Produkt: **Schaltaktoren SA/S**

Typ: **SA/S x.y.z und SA/S x.y.z.1**

Aktuelle Anwendungsprogramm: SA/S x.6.1; SA/S x.10.1 und SA/S x.16.1 (x = 2, 4, 8, 12fach)

5. Treppenlicht Retriggerung:

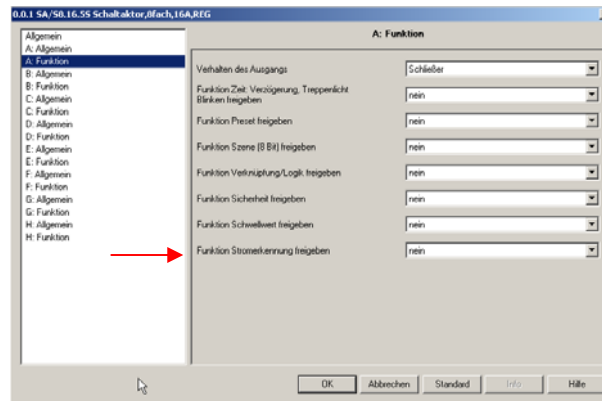
Das Wording für die Parametrierung der Retriggerung des Treppenlichts wurde geändert. Von der Funktion hat sich nichts geändert.

Der Parameter "Treppenlichtzeit verlängert sich bei mehrfachem Einschalten ("Pumpen")"

Optionen: nein (nicht retriggerbar)

ja (retriggerbar)

bis max. 2x Treppenlichtzeit
bis max. 3x Treppenlichtzeit
bis max. 4x Treppenlichtzeit
bis max. 5x Treppenlichtzeit

bis max. 1x Treppenlichtzeit
bis max. 2x Treppenlichtzeit
bis max. 3x Treppenlichtzeit
bis max. 4x Treppenlichtzeit
bis max. 5x Treppenlichtzeit
